Öffentliches Beteiligungsverfahren  
des Regionalen Planungsverbandes  
Westmecklenburg

zur Teilfortschreibung  
des Kapitels 6.5 Energie

Stellungnahme der Gemeinden

Bengerstorf und Dersenow, den 13. September 2024

*Gravierender Eingriff in einen sensiblen Vogelzugkorridor A: Die VRW 36, 28 und 39 beschneiden in kurzem Abstand voneinander und von verschiedenen Richtungen aus ein und denselben Hauptvogelzugkorridor A. Zugleich verdrängen sie die Zugvögel von intensiv genutzten Nahrungsflächen.*

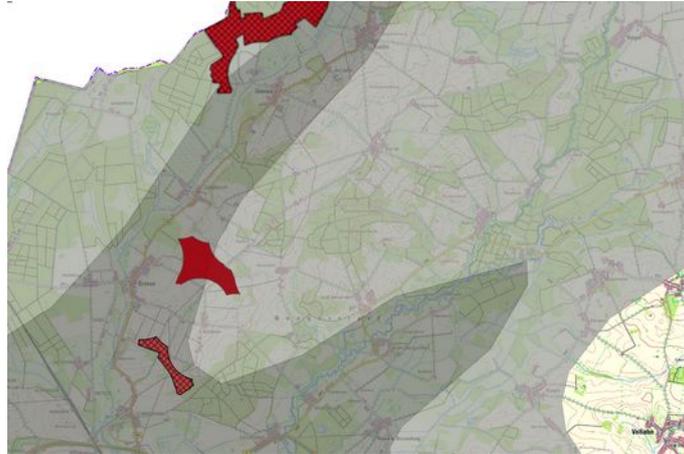
- 2) Massive Einschränkung bzw. Unterbrechung des Vogelzugkorridors A, der sich nördlich von Boizenburg einengt und über dem Boizetal verlaufend eine Verbindung von der Elbe bis zur Ostsee herstellt; keine anderen Gebiete im Planungsgebiet greifen so massiv in den Vogelzug ein:

Zumindest für den Vogelzugkorridor besser: Alternativvorschlag der Leibniz-Universität Hannover (violett); rot: Vorschlag Planungsverband MV

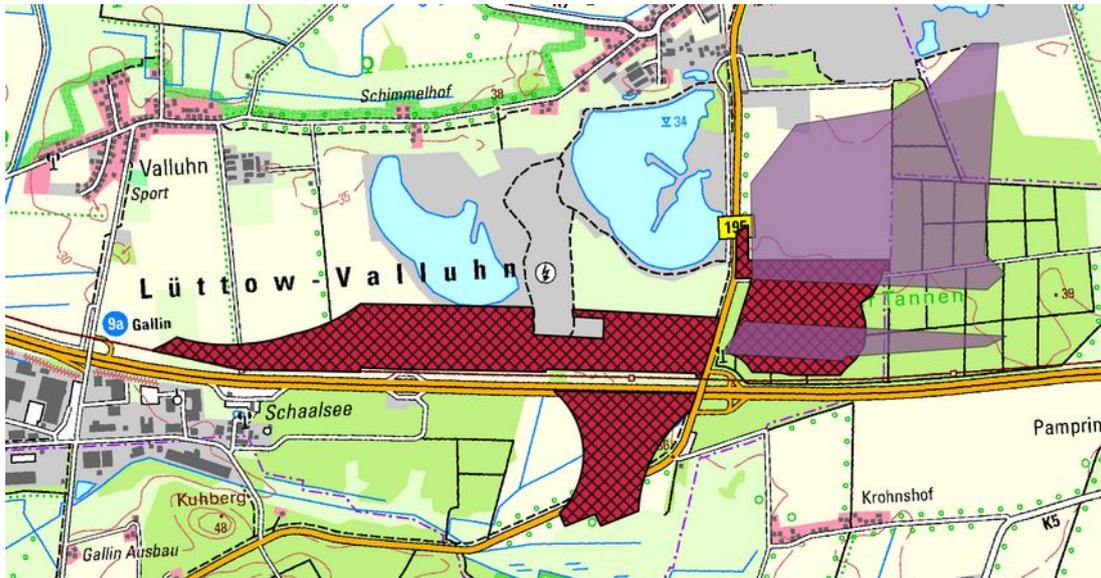
Im VRW 35 (Lüttow-Valluhn) ist allerdings durch die stark zerschneidende Wirkung der ab den 90er Jahren entstandenen Industriebauten in der Nähe fraglich, wie negativ sich weitere WEA nördlich von der A 24 auswirken, wo schon eine Starkstromtrasse verläuft und auf deren südlicher Seite sich das Gewerbegebiet befindet. Allerdings könnte es mit Blick auf den sensiblen Vogelzugkorridor sinnvoll sein, statt der geplanten Flächen im VRW 35 die von der Leibniz-Universität Hannover in der [Studie zum raumverträglichen Windkraftaufbau](#) in Deutschland vorgeschlagenen Flächen ietwas weiter nördlich als Alternative zu prüfen:

Mit Blick auf die hohe Bedeutung des Gebietes zwischen beiden Biosphären sollten in jedem Falle aktuelle Daten zum Vogelzug erhoben werden. Eine Ausweisung sollte deshalb frühestens zum Termin 2032 erfolgen.

Sternsruh: Schon der 800-Meter-Abstand wird nicht eingehalten

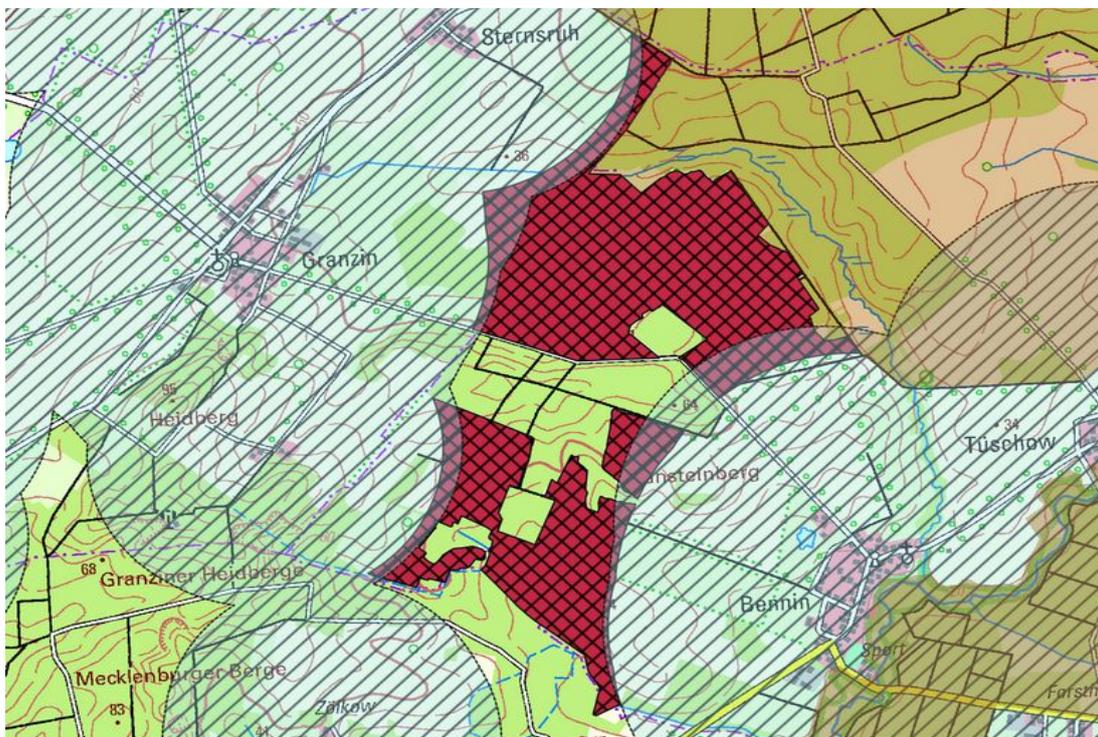
Beispielsweise reicht im VRW 37/24 schon der 800m-Umkreis von Sternsruh erheblich in einen Teil des geplanten Windenergiegebietes hinein:

Zusätzlich ist in diesem konkreten Fall noch zu klären, ob um Sternsruh als Ortsteil nicht ein 1.000-Meter-Umkreis gezogen werden muss, s. u. Kap. 10.1.4).

Zahlreiche Überschneidungen der VRW mit Siedlungsabständen (gelb)

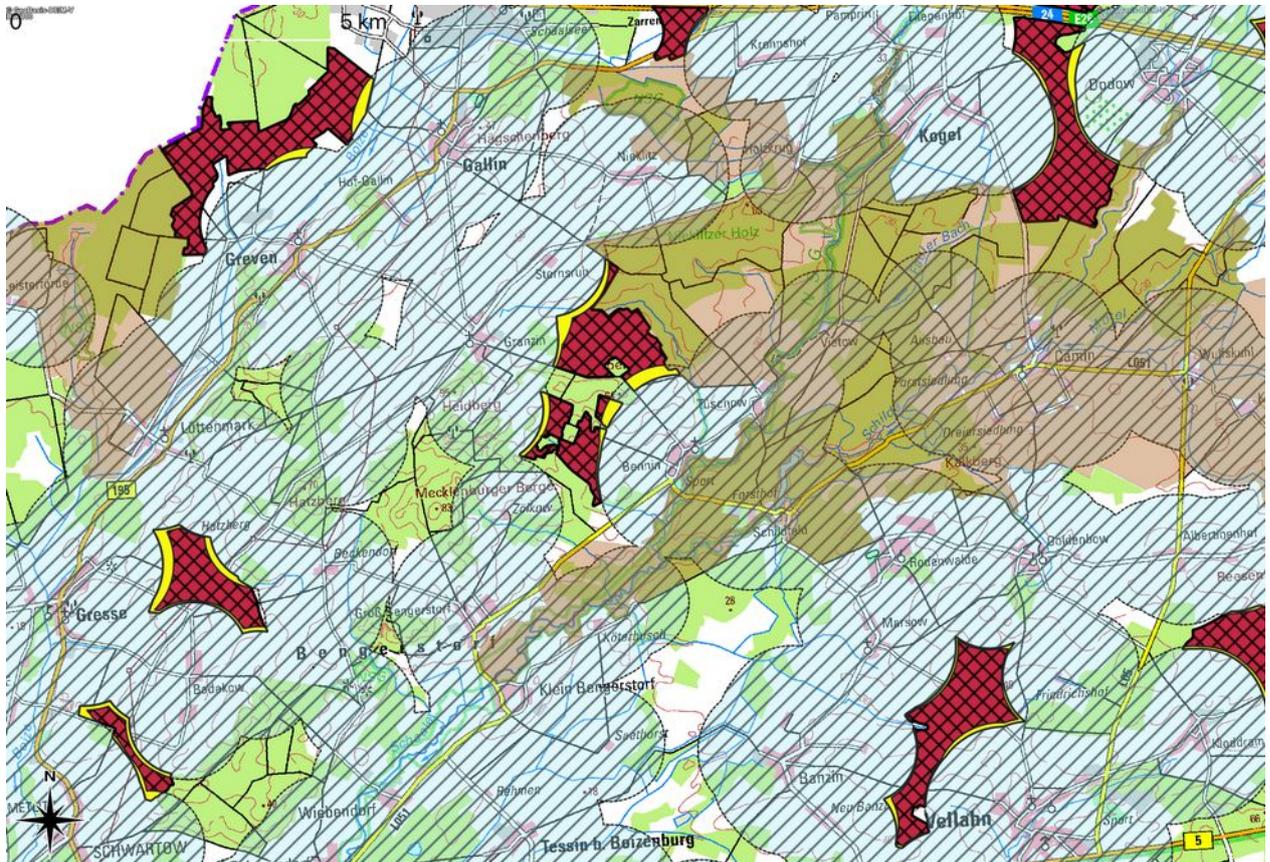
Abweichungen zwischen errechneten und vom Planungsverband vorgelegten Siedlungsabstand fast ausnahmslos zulasten der Siedlungen und nicht der VRW geht (s. gelbe Überschneidungen):

*Bennin: Einzige Erstzerschneidung eines Freiraums der obersten Kategorie unter allen 73 VRW*

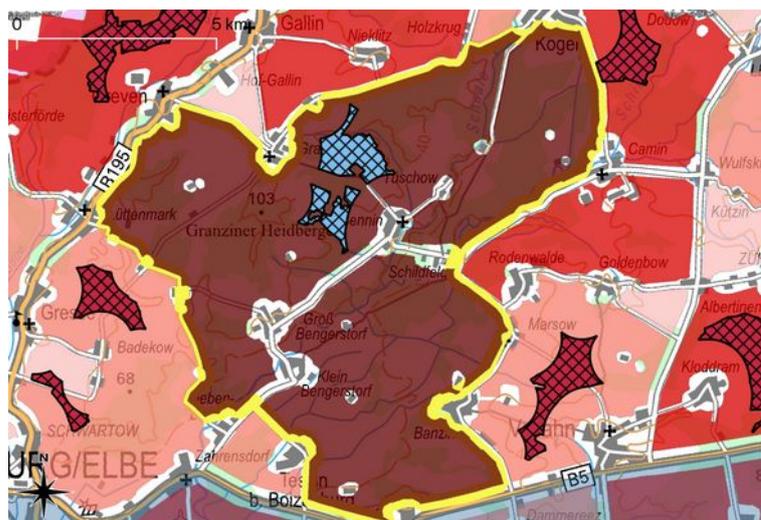
wichtiger ist der Erhalt derjenigen Freiräume, die bisher unzerschnitten sind und nur dadurch eine Heimat für Seeadler, Schwarzstorch und Co. bieten können. Überdies wäre in Bennin die Zerstörung des Freiraums tatsächlich nicht nur auf die Peripherie beschränkt, sondern würde ins Herz des Freiraums hineinreichen:

oben in Kap. 7.2 dargelegt, der Freiraum Bennin-Bengerstorf zu den wenigen in Südwestmecklenburg überhaupt vorhandenen gehört und bereits jetzt eine bedeutende Vernetzungsfunktion einnimmt, empfehlen die Gemeinden Bengerstorf und Dersenow den Verbandsmitgliedern dringend, von der Ausweisung dieses Gebietes Abstand zu nehmen.

*Sternsruh ist Ortsteil von Greven. Zu Ortsteilen ist eigentlich ein Abstand von 1.000 Metern einzuhalten.*

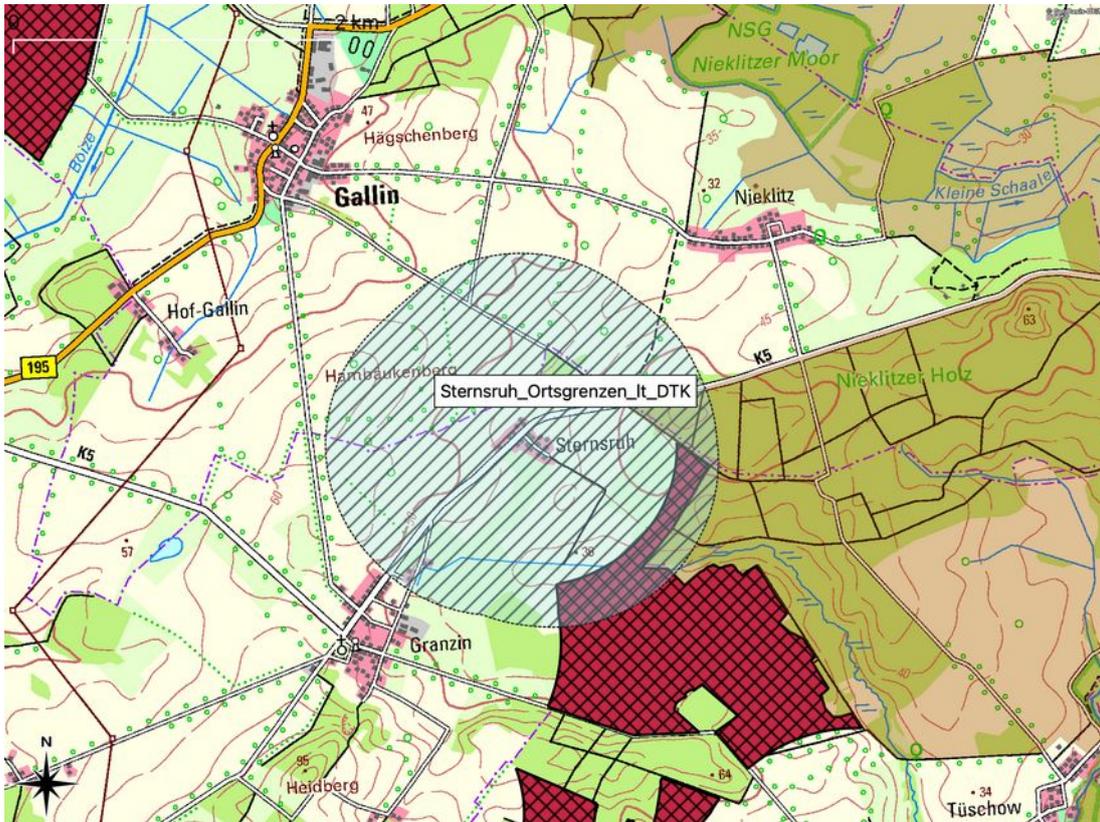
Sollte aber die Einstufung als Splittersiedlung korrekt sein und somit nur noch ein Siedlungsabstand von 800 Metern gelten würde, scheint nicht einmal dieser überall eingehalten zu sein. Eine eigene Einmessung ergab – je nach genauer Verortung der Siedlungsgrenze – eine Entfernung zwischen 690 und 770 Metern bis zum VRW. Nach allgemeinem Sprachgebrauch wie auch nach der Definitionsgrundlage dürfte die Siedlungsgrenze durch die Grenzen der entsprechenden Bebauungspläne bzw. Bauleitpläne bestimmt sein. Das ist korrekt, denn eine „Siedlung“ endet nicht mit der letzten Hauswand, sondern mit dem dazugehörigen Baugrund bzw. der Grenze in der Bauleitplanung. Kurz: Das VRW scheint um 100-300 Meter zu nah am Ort geplant.

*Sternsruh: 695 m bis zur Siedlungsgrenze lt. amtlicher digitaler topografischer Karte (Geodatenportal des Landes MV)*

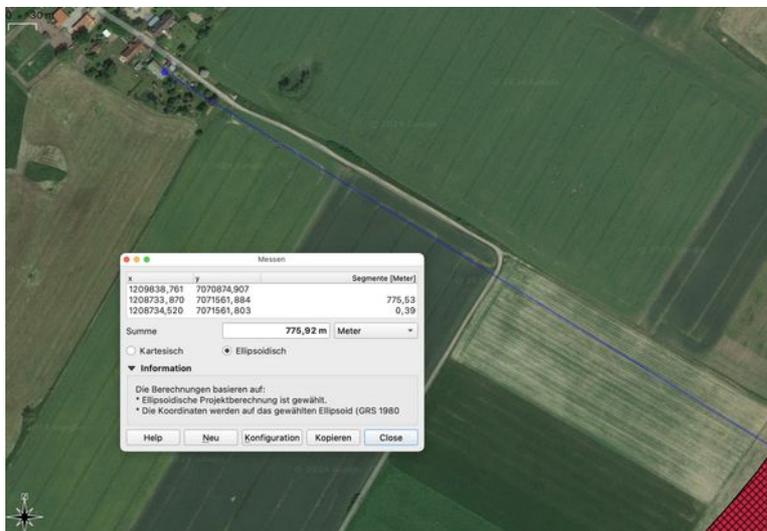
Nebenbemerkung: Sollte wirklich die letzte Hauswand als Ausgangspunkt für den Siedlungsabstand gewertet werden, sollte das bei Stadträndern analog gehandhabt werden – auf diese Weise wären innerhalb der Siedlungsstruktur Gewerbegebiete bis zur ersten Wohnbebauung bei der Abstandnahme vernachlässigbar (vgl. o. Kap. 7.1.1).

*Sternsruh: 775 m bei Einmessung per google maps bis zur ersten Wohngebäudewand (ohne Garage)*

VRW Gresse: Siedlungsabstände nicht korrekt eingehalten?

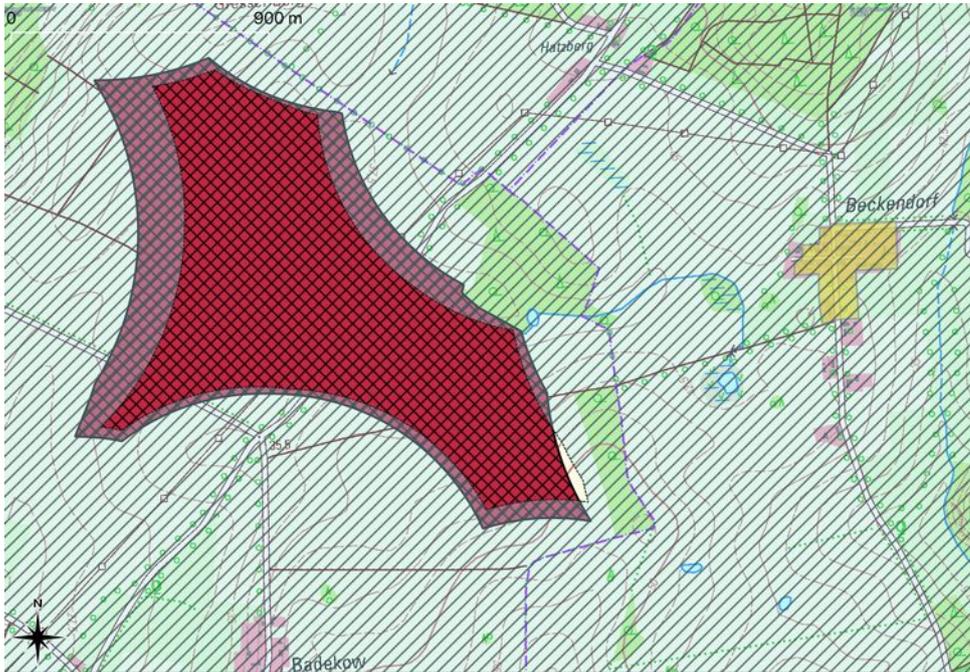
Auch in diesem Gebiet scheinen die Siedlungsabstände unserer eigenen Nachmessung nicht korrekt eingehalten:

*Gravierender Eingriff in einen sensiblen Vogelzugkorridor A: Die VRW 36, 28 und 39 beschneiden in kurzem Abstand voneinander und von verschiedenen Richtungen aus ein und denselben Hauptvogelzugkorridor A. Zugleich verdrängen sie die Zugvögel von intensiv genutzten Nahrungsflächen.*

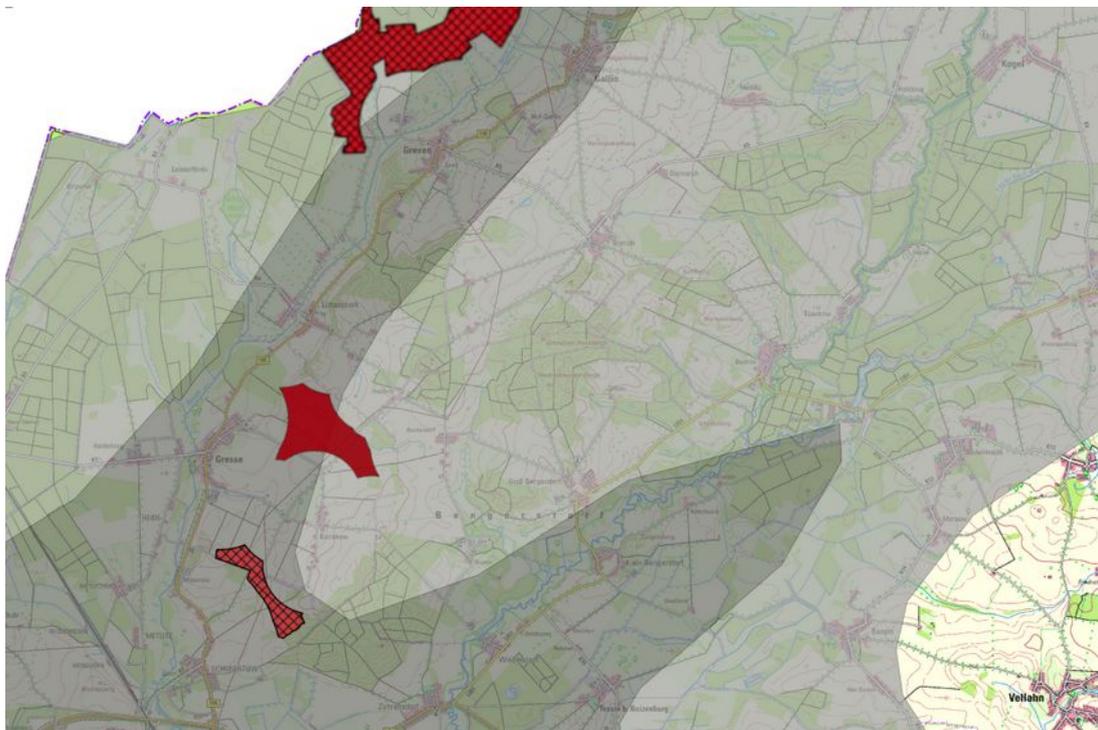
Ergänzend zu den grundsätzlichen Erwägungen (s. o. Kap. 7.3.1) ist kritisch zu ergänzen, dass das VRW Gresse den Vogelzugkorridor von Osten aus einschränkt, während das VRW denselben Korridor nur wenig weiter nördlich von Westen her beschneidet.
